**Паспорт доступности
объекта социальной инфраструктуры (ОСИ)
№ 4**

- 1.1. Наименование (вид) объекта: Дворец спорта «Югра»;
1.2. Адрес объекта: 628634, Российская Федерация, Тюменская область, ХМАО-Югра, Нижневартовский район, п. Излучинск, пер. Молодежный, 3;
1.3. Сведения о размещении объекта:
- отдельно стоящее здание: образовательная деятельность осуществляется на 3 этажах, общая площадь 5581,5 кв.м;
- наличие прилегающего земельного участка: Нет данных;
1.4. Год постройки здания 2006, последнего капитального ремонта: 2015;
1.5. Дата предстоящих плановых ремонтных работ:
Текущего: Нет данных,
Капитального: Нет данных;

Акт обследования

объекта социальной инфраструктуры к паспорту доступности ОСИ

Фото 157

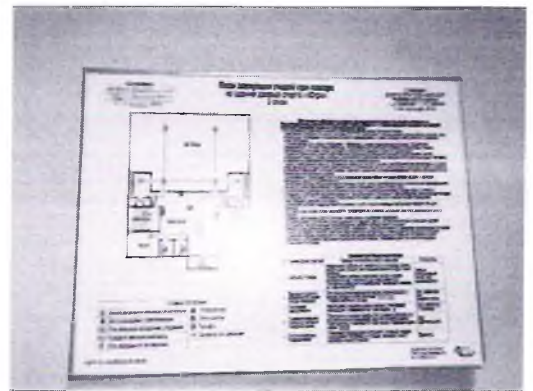
5.3	Бытовая комната (гардеробная)	Есть	---	147,148, 149,150, 151,152, 153,154, 155,156	<p>В гардеробных комнатах отсутствуют условия для индивидуального (самостоятельного) обслуживания. В случае эксплуатации гардеробных комнат для посетителей предусмотреть оснащение согласно требований СП 59.13330.2020;</p> <p>Отсутствуют тактильно-контрастные напольные указатели, что не соответствует требованиям ГОСТ Р 52875-2018 Указатели тактильные наземные для инвалидов по зрению. Технические требования;</p>	С, Г, У	<p>- Обеспечить наличие тактильных маркировок индивидуальных шкафчиков для хранения одежды/инвентаря/личных вещей для организации в гардеробных комнатах условий пользования для нужд людей с инвалидностью категорий: С</p> <p>- Разместить мнемосхему гардеробной комнаты возле входа в помещение, со стороны открывания двери (расположения ручки двери) на высоте 1,2-1,6 метра, с указанием расположения объектов внутри помещения;</p> <p>- Размещение тактильной таблички с нанесением пиктограммы «выход» размером не менее 150x150 мм;</p> <p>- Размещение тактильной таблички с нанесением пиктограммы «направление движения» размером не менее 150x150 мм;</p> <p>Дополнительно: предусмотреть дублирование сигнализаторов системы оповещения при возникновении ЧС, для оповещения посетителей с инвалидностью категории «Г»;</p> <p>Обустроить перед входом (выходом) тактильно-контрастные указатели, выполненные из твердых материалов, не создающим вибрацию при движении по нему, их поверхность должна обеспечивать</p>	---
